*Ministero dell' Ambiente e della Sicurezza Energetica*

**Commissione Tecnica PNRR - PNIEC**

**Parere n. 238 del 07/12/2023**

<b>Progetto</b>	<p><b>Istruttoria di valutazione di impatto ambientale</b></p> <p><b>Progetto di un impianto fotovoltaico avente potenza potenziale pari a 22 MW e delle relative opere di connessione alla rete elettrica e RTN, integrato da un sistema di accumulo, da realizzarsi nel Comune di Vigasio (VR), in località Via delle Robinie ex lottizzazione Green Village.</b></p> <p><b>ID_VIP: 8017</b></p>
<b>Proponente</b>	<p><b>Nextpower Development Italia S.r.l.</b></p>

**Figura 3 - Distanze tracker**

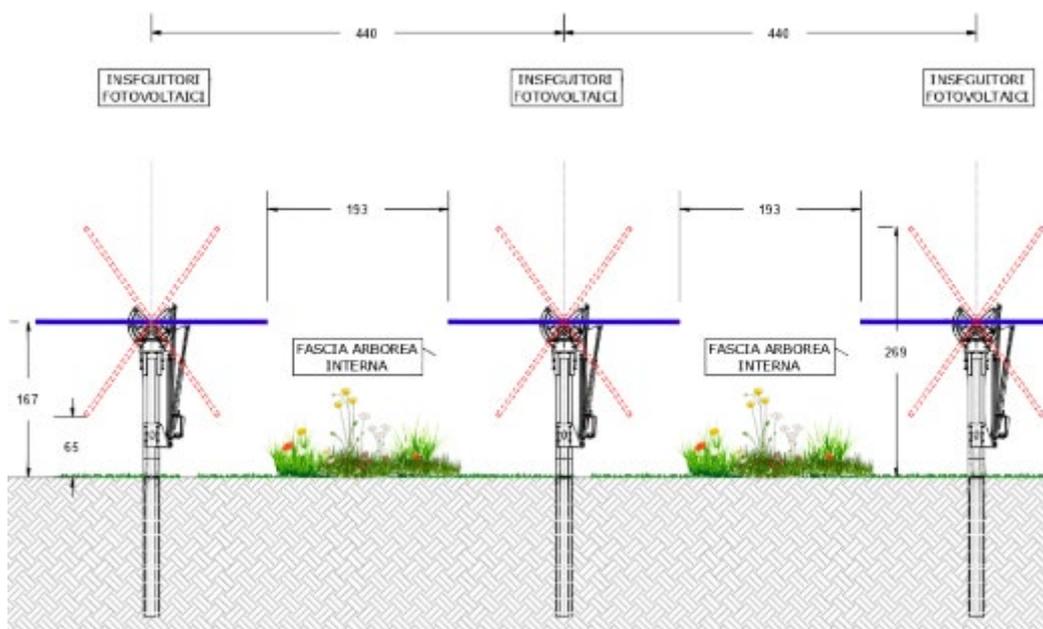
La Commissione rileva che quanto rappresentato nella Figura 3, e riportato nel SIA, rappresenta un refuso in quanto la citata "fascia arborea interna" corrisponde piuttosto a una zona inerbita intercalata alle file dei tracker.

Figura 6 - Aperture passaggio di animali su recinzione perimetrale

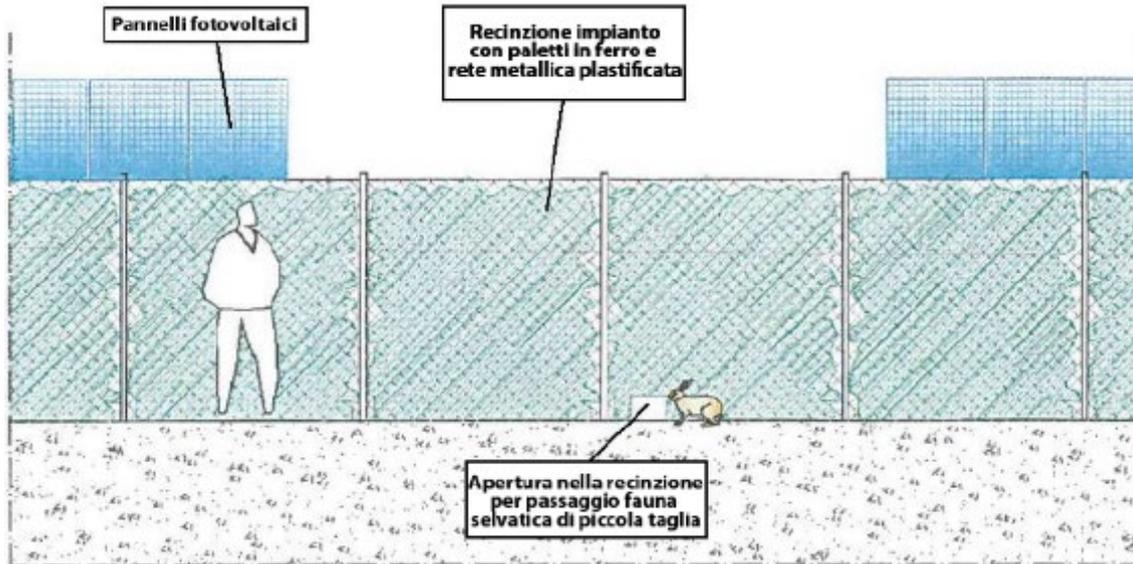
La Commissione non condividendo la tipologia di rete proposta dal Proponente ritiene opportuno che venga utilizzata una rete metallica, così come indicato nella Condizione ambientale specifica.
